改善箇所説明図

1. シフトケーブル固定ボルト

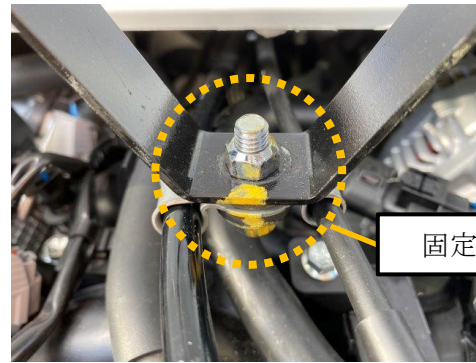
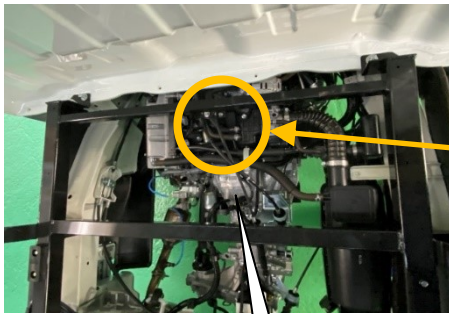
シフトケーブル固定箇所
(固定ボルト無し)

正規状態 (固定ボルト有り)

不具合発生箇所

シフトケーブル固定に関する作業指示が不適切なため、車体への固定ボルトが組み付けられていないものがある。そのため、走行振動によりシフトケーブルとブローバイホースが干渉し、そのままの状態で使用を続けると、ブローバイホースに穴が開きブローバイガスが漏れるおそれがある。

全車両、シフトケーブル固定ボルトを組み付ける。
また、ブローバイホースに損傷がみられる場合は、ブローバイホースを新品に交換する。

2. ブローバイホース (損傷がみられる場合に交換)

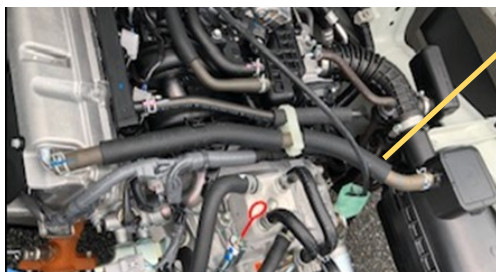
シフトケーブルとブローバイホースが干渉し
損傷している場合は新品に交換する
